敦賀発電所2号炉
敷地の地形, 地質・地質構造
敷地内のD-1トレンチ内に認められるK断層の活動性
(コメント回答抜粋)

令和5年12月8日
日本原子力発電株式会社

令和5年11月10日審査会合におけるコメントリスト【本日ご説明分】(1/2)

2.2.1.8 原電道路ピット～ふげん道路ピット(原電道路ピット底盤～ふげん道路ピット東法面 スケッチ)

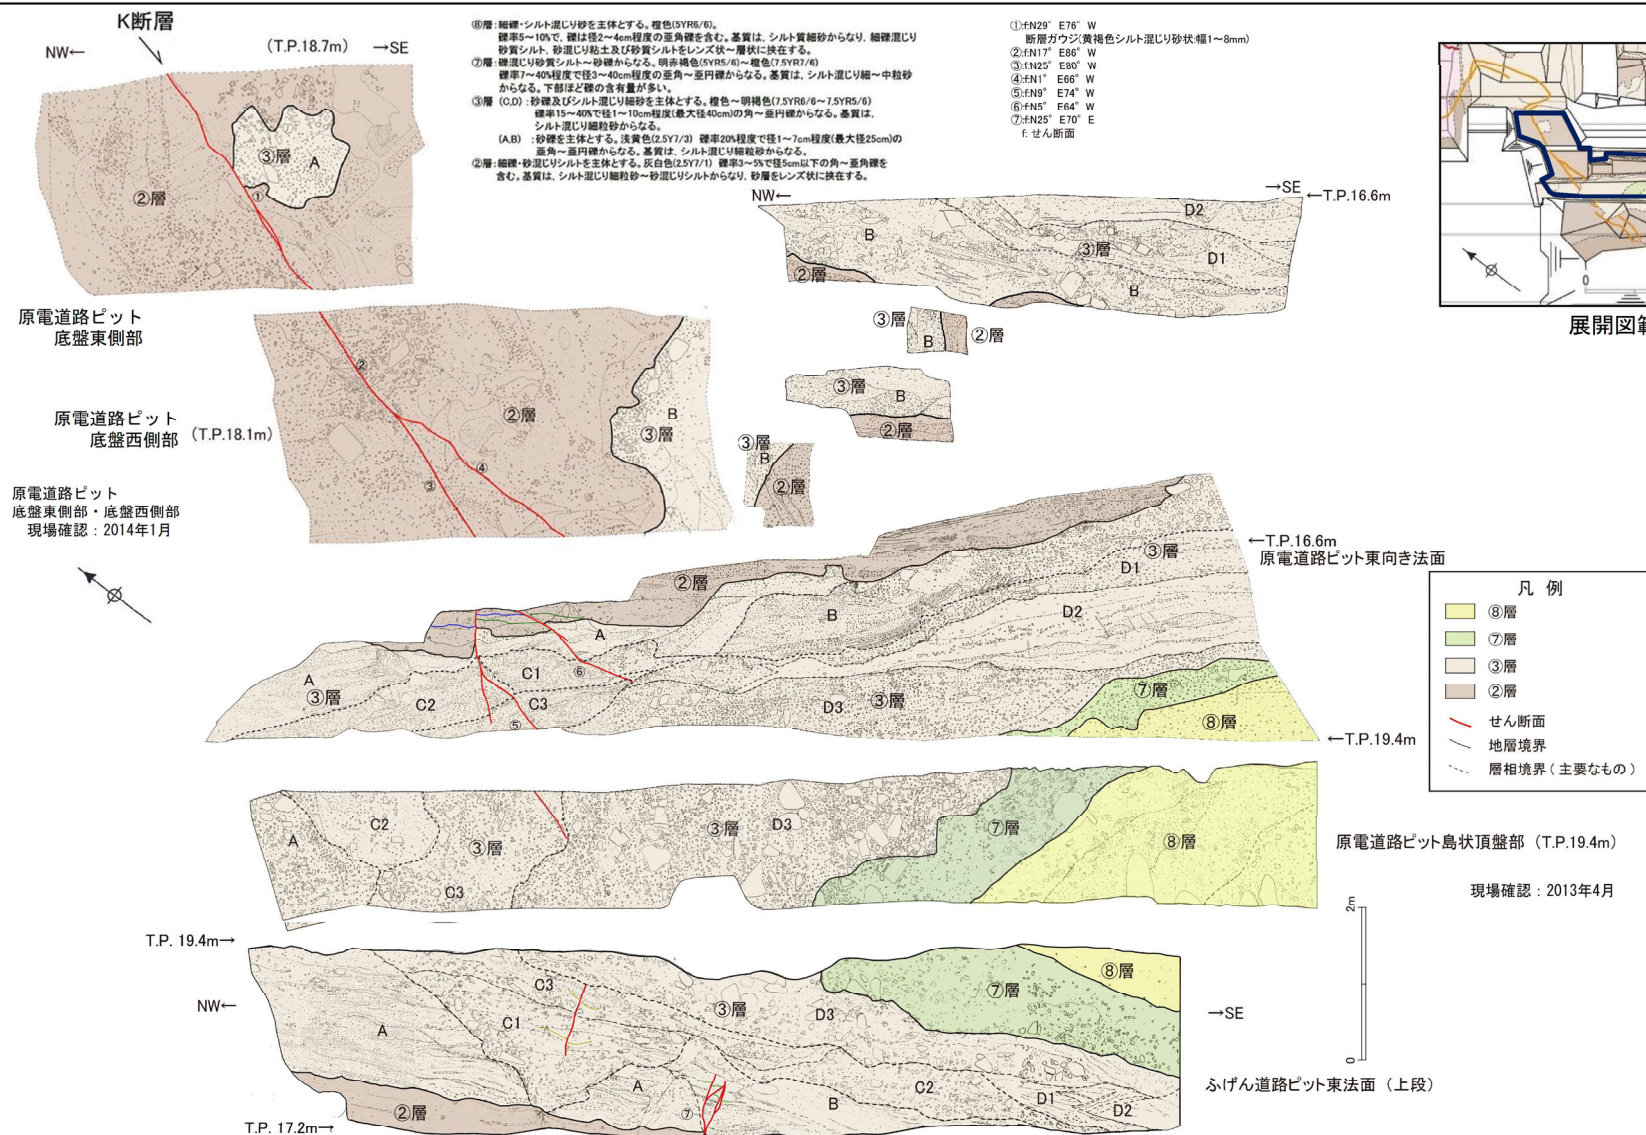
- ふげん道路ピットで確認された断層をK断層と評価した根拠について説明すること。

- ふげん道路ピット東法面(上段)で確認された断層について、K断層の特徴である逆断層センスの変位が認められる。また、原電道路ピット東向き法面に連続するK断層のうちD3層に傾斜不整合で覆われるK断層の延長上に位置しており、走向・傾斜やD3層との関係も調和的である。以上のことから、ふげん道路ピット東法面(上段)で確認された断層はK断層であると評価した。
